PROYECTO DE PRESUPUESTO PARTICIPATIVO 2023/2024

ID 1572

<b>NOMBRE DE LA ACTUACIÓN:</b>	Zona de Lanzamientos Diurna en la Zona de Acorán		
<b>ENTIDAD O PERSONA QUE PRESENTA LA PROPUESTA:</b>	beahalg		
<b>CATEGORÍAS:</b>	Deportes/Servicios Públicos	<b>SUBCATEGORÍAS:</b>	Obra/infra.
<b>DESCRIPCIÓN/URL:</b>	Zona de Lanzamientos Diurna en la Zona de Acorán (santacruzdetenerife.es)		
<b>UBICACIÓN:</b>			
<b>COORDENADAS:</b>	28,41729138	-16,30525053	<b>ÁMBITO:</b> Suroeste
<b>TITULARIDAD PÚBLICA:</b>			Si
<b>SOLAPAMIENTO CON OTRA ACTUACIÓN PÚBLICA:</b>			No
<b>IMPORTE &lt; 80.000€:</b>			Si
<b>VIABLE:</b>			Si

**IDEAS Y PROPUESTAS DE EJECUCIÓN**

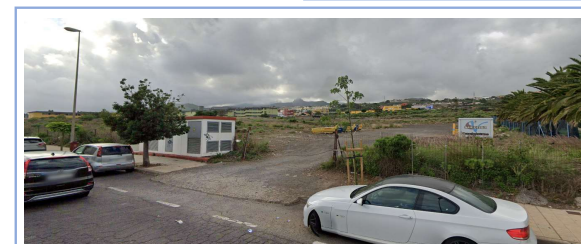
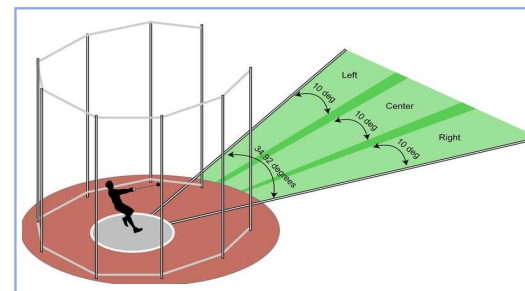
Se propone la realización de un cercado perimetral con malla Rivisa o similar, de 2m. de altura, como delimitación con el solar anexo. Realización del desmonte del terreno y posterior nivelado del mismo, para una superficie aproximada de 100m x 60m. Colocación de una solera de aproximadamente 15m x 15m y una zona cubierta. Ejecución de jaula con dos círculos independientes para lanzamiento de disco y martillo, una solera con varios círculos con contenedor y sin él, para lanzamiento de peso y un pasillo de jabalina. Posible solución de contenedor urbano para gimnasio o guarda de materiales. Incluso punto de luz y fuente de agua. La propuesta se sitúa en un terreno municipal en la C/Baile del Vivo en el Sobradillo.

La solución requiere de un cálculo y dimensionado de la estructura metálica para la jaula, cuyas bases estén dimensionadas para la carga correspondiente. La ejecución de los distintos sectores deben ser realizados según las normas reglamentarias NIDE de atletismo, donde se especifican las dimensiones, orientaciones, estructuras, acabados, etc de los elementos solicitados.
